WZP.271.1.6.2023

Dotyczy: postępowania prowadzonego w trybie podstawowym pn.:

Część 1: „Budowa ulicy Malinowej”

Część 3: „ Przebudowa drogi gminnej - ulica Wiklinowa” realizowane w ramach zadania pn.: „Modernizacja dróg osiedlowych”

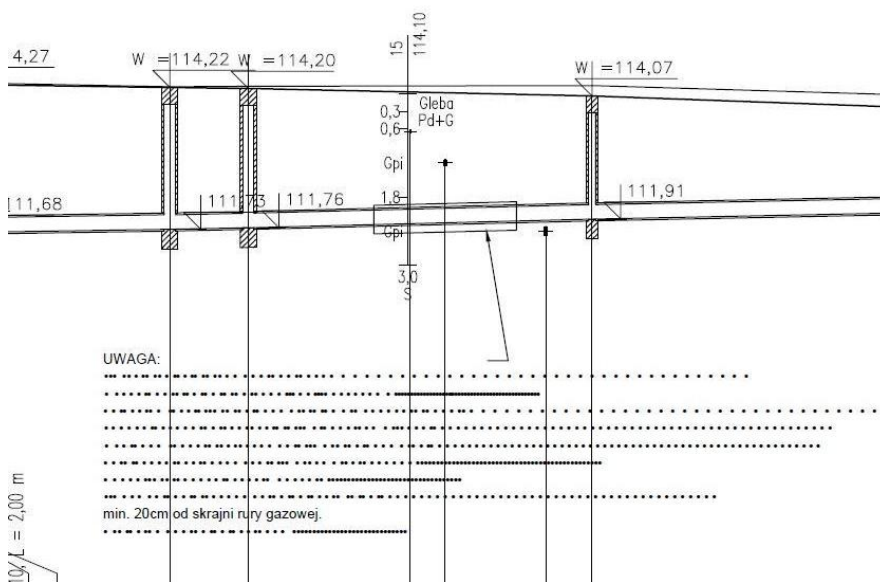
Projekt budowy kanalizacji deszczowej w ul. Wiklinowej – Tatarskiej wskazuje na wykonanie rur osłonowych z kamionki metodą **przewiertu sterowanego**, który wykonuje się w technologii mikrotunelingu. Łączna długość przewiertu to dwa odcinki po około 12 metrów. Wykonawca zaznacza, że zastosowanie tej metody jest nieekonomiczne dla Zamawiającego, gdyż jest to bardzo kosztowna technologia bezwykopowa. Wykonawca proponuje zastosowanie innej tańszej metody bezwykopowej z rur kamionkowych tj. metody przecisku sterowanego. Dlatego

proszę aby Zamawiający na etapie przetargu wskazał czy dopuści rozwiązania zamienne tj. wykonanie rury osłonowej kamionkowej metodą **bezwykopową przeciskową**?

Zamawiający informuje, że dopuszcza wykonanie kanalizacji deszczowej w ul. Wiklinowej -Tatarskiej metodą przecisku przy zachowaniu materiału, średnicy rury osłonowej oraz spadków rurociągów zgodnie z dokumentacją projektową.

Poniżej przykład jak wygląda rysunek projektowy schematu w/w studni:

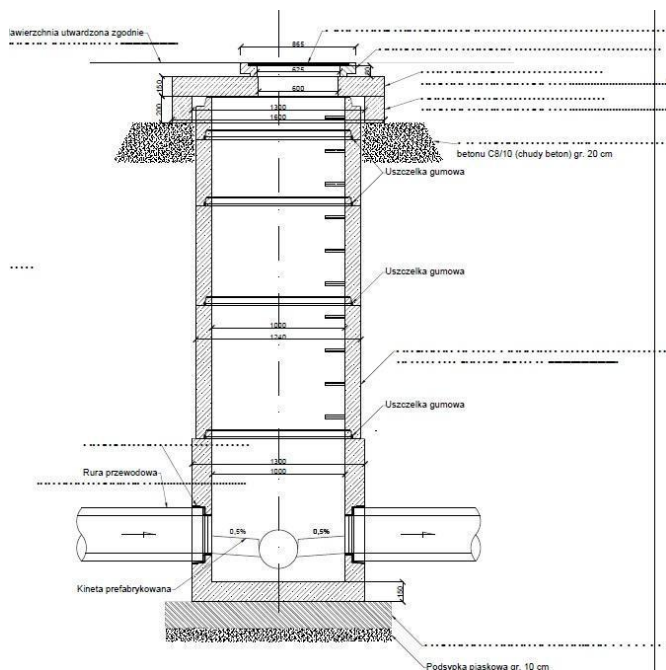
W podobny sposób wyglądają rysunki dotyczące studni dedykowanych dla kanalizacji deszczowej w ul. Malinowej tj. rysunki są nieczytelne. W rezultacie Wykonawca nie wie czy należy zastosować studnie betonowe czy żelbetowe.

Wykonawca prosi, aby Zamawiający dostarczył rysunki schematyczne wszystkich rodzajów studni przeznaczonych do budowania w ulicy Malinowej, które mają czytelne opisy.

Zamawiający informuje, że w PB na str. nr 71, załączonym do przetargu w linku http://serwer1707115.home.pl/zp/Dokumentacja_ulica_Malinowa.zip, znajdują się rysunki wraz z czytelną treścią dotyczącą studni dedykowanych dla budowy kanalizacji deszczowej w ul. Malinowej.
